**ПАСПОРТ ДОСТУПНОСТИ**  
**объекта социальной инфраструктуры (ОСИ)**  
№ \_\_\_\_\_  
**МБОУ ОЦ «Перспектива»**

**АКТ ОБСЛЕДОВАНИЯ**  
**объекта социальной инфраструктуры**  
**К ПАСПОРТУ ДОСТУПНОСТИ ОСИ**  
**№ \_\_\_\_\_**

1.1. Наименование (вид) объекта **муниципальное бюджетное общеобразовательное учреждение «Образовательный центр «Перспектива» Артёмовского городского округа**

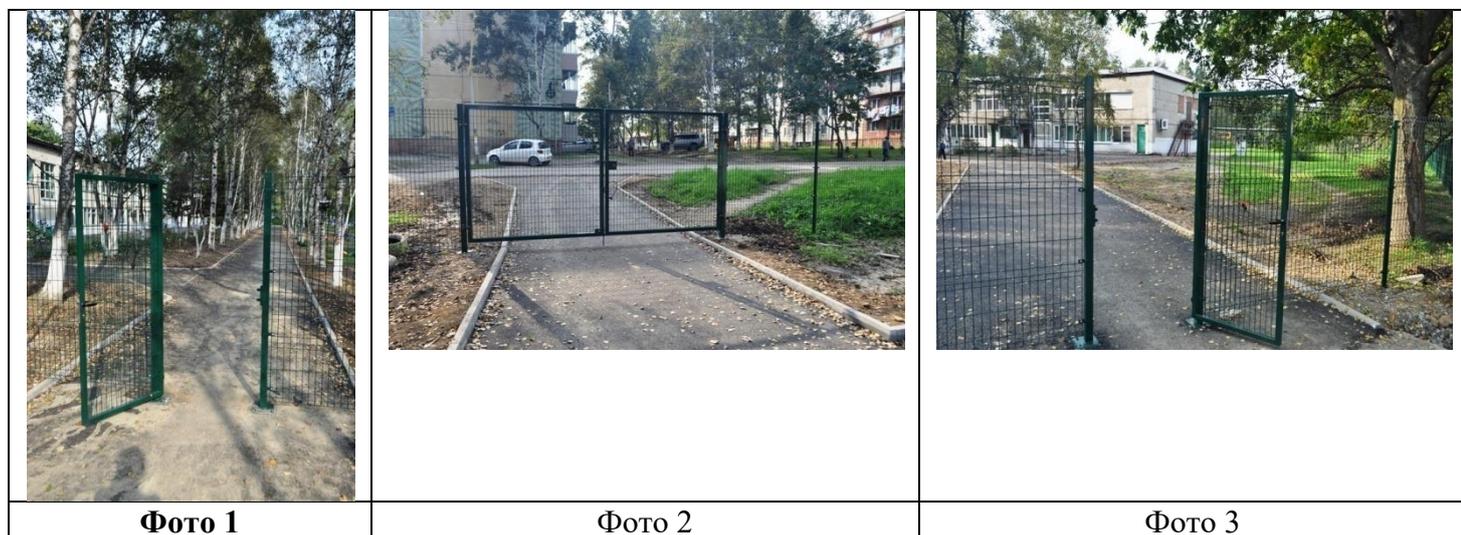
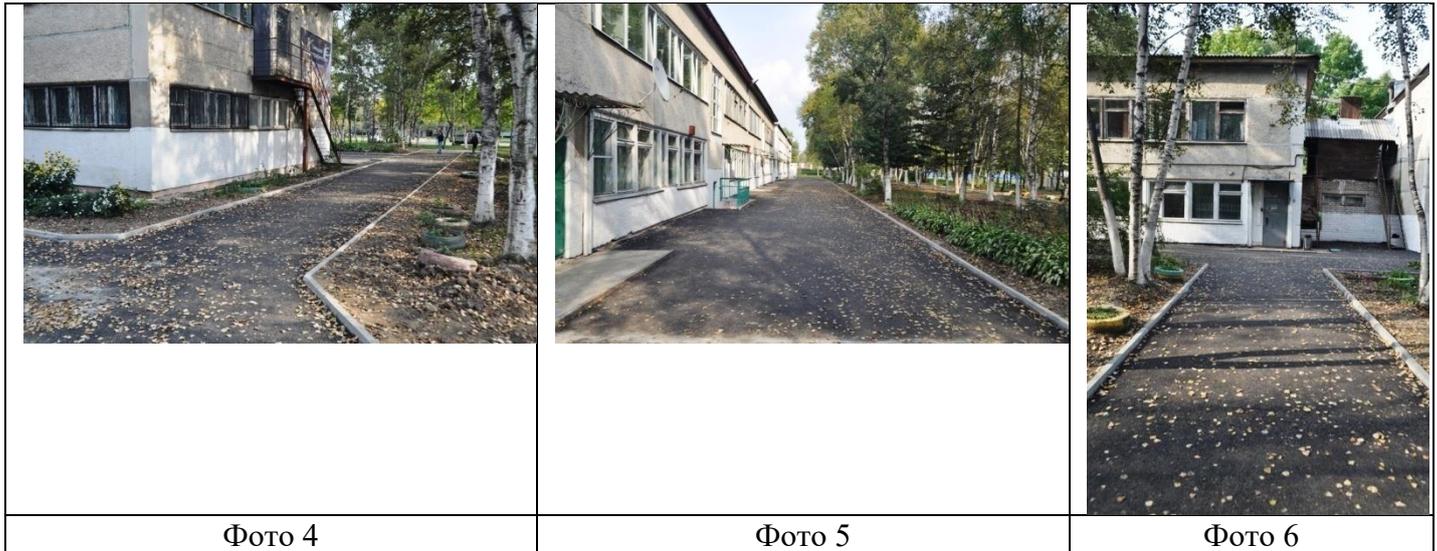
№ п/п	Наименование функционально-планировочного элемента	Наличие элемента			Выявленные нарушения и замечания		Работы по адаптации объектов	
		есть/нет	№ на плане	№ фото	Содержание	Значимость для инвалида (категория)	Содержание	Виды работ
1.1	Вход (входы) на территорию	нет		1,2,3	Пешеходная зона выделена.) Проезд предназначен для автомобильного транспорта. Дорожное полотно заасфальтировано	К, С		
1.2	Путь (пути) движения на территории	нет		4,5	Дорожное полотно заасфальтировано	К, С		
1.3	Лестница (наружная)	нет						
1.4	Пандус (наружный)	нет						
1.5	Автостоянка и парковка	нет			Отсутствует автостоянка и парковка			
	ОБЩИЕ требования к зоне					К, С	Обустроить автостоянку и парковку.

**Необходимо оборудовать автостоянку и парковку, установить информационные стенды.**

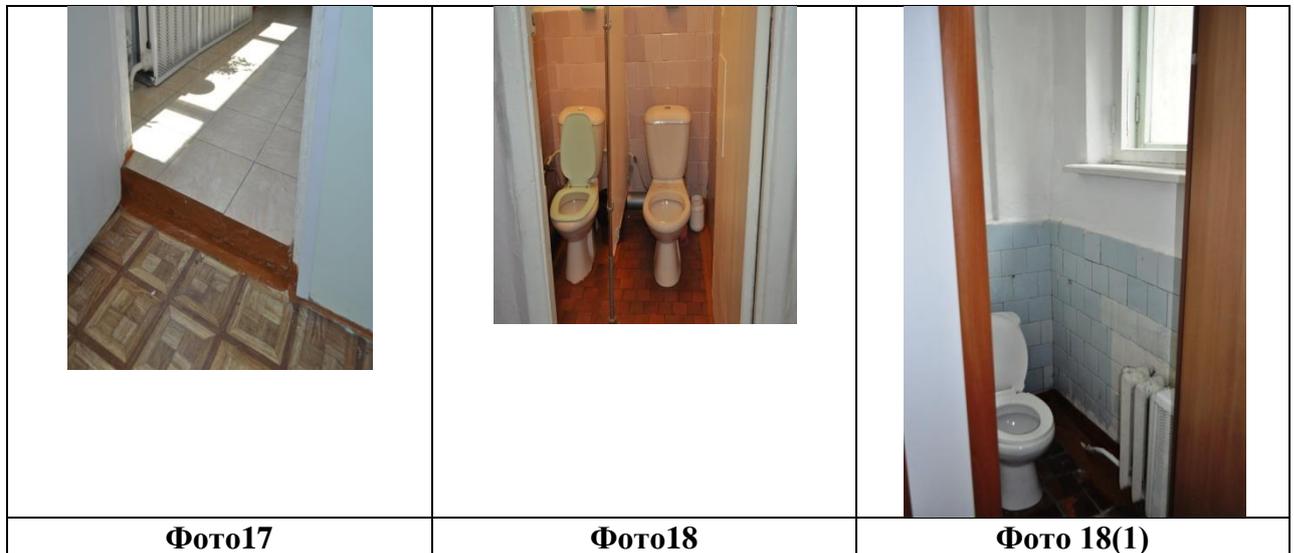
5.1	Туалетная комната	есть	4, 33		<p>Дверной проем имеет ширину 80 см.</p> <p>Отсутствует кнопка вызова помощника.</p> <p>Поверхность раковины и кран расположены высоко над уровнем пола.</p> <p>Унитаз обычный (не для инвалидов)</p> <p>Из-за особенностей установки унитаза (врезки в систему канализации) подход (подъезд) к унитазу затруднён.</p> <p>Отсутствуют поручни с антибактериальным покрытием около раковины и унитаза.</p> <p>Отсутствуют крючки для одежды и костылей.</p> <p>Отсутствует поворотное зеркало.</p>	К, О, С, У	<p>Расширить дверной проём до 90 см.</p> <p>Заменить обычный унитаз на унитаз для инвалидов.</p> <p>Для удобства использования унитаза, перенести унитаз к другой стене, переоборудовать систему канализации, опустить раковину на удобную для использования высоту.</p> <p>Оборудовать помещение санузла поручнями с антибактериальным покрытием откидными/опорными около унитаза и раковины для мытья рук.</p> <p>Повесить поворотное зеркало.</p> <p>Установить крючки для одежды и костылей.</p>	Капитальный ремонт

Установить кнопку вызова помощника, тактильные указатели, мнемосхему для туалетной комнаты.	
5.2	Душевая/ ванная комната	нет						
5.3	Бытовая комната (гардеробная)	нет						
	ОБЩИЕ требования к зоне				<p>Дверной проем имеет ширину 80 см.</p> <p>Отсутствует кнопка вызова помощника.</p> <p>Поверхность раковины и кран расположены высоко над уровнем пола.</p> <p>Из-за особенностей установки унитаза (врезки в систему канализации) подход (подъезд) к унитазу затруднён.</p> <p>Отсутствуют поручни с антибактериальным покрытием около раковины и унитаза.</p> <p>Отсутствуют крючки для одежды и костылей.</p> <p>Отсутствует поворотное зеркало.</p>	К, О, С, У	<p>Расширить дверной проём до 90 см. Заменить обычный унитаз на унитаз для инвалидов.</p> <p>Для удобства использования унитаза, перенести унитаз к другой стене, переоборудовать систему канализации, опустить раковину на удобную для использования высоту.</p> <p>Оборудовать помещение санузла поручнями с антибактериальным покрытием откидными/ опорными около унитаза и раковины для мытья рук.</p> <p>Повесить поворотное зеркало.</p> <p>Установить крючки для одежды и костылей.</p> <p>Установить кнопку вызова помощника, тактильные указатели, мнемосхему для туалетной</p>

**Возможно в ходе капитального ремонта выполнить мероприятия по обеспечению доступности для всех категорий инвалидов**
